REPUBLIQUE FRANCAISE	Dossier n° DP06300323A0126
Commune d'AMBERT	Date de dépôt : 14/11/2023 Demandeur : SARL CHICOT NORD représentée par Monsieur BEAUFOCHET Patrice Pour : Réfection de façade Adresse terrain : 1 Avenue Emmanuel Chabrier - 63600 AMBERT

ARRÊTÉ
de non-opposition à une déclaration préalable
au nom de la commune d'AMBERT

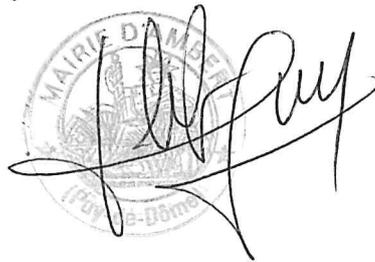
Les bandeaux verticaux et horizontaux seront restitués par un badigeon de chaux d'un ton plus clair (blanc cassé) que celui de la façade, A20 du nuancier Chaux color St Astier et de largeur identique à celui existant sous réserve de reproduire le décor existant de fausses pierres avec des filets ocre rouge, 573 du nuancier St Astier de largeur 1cm.
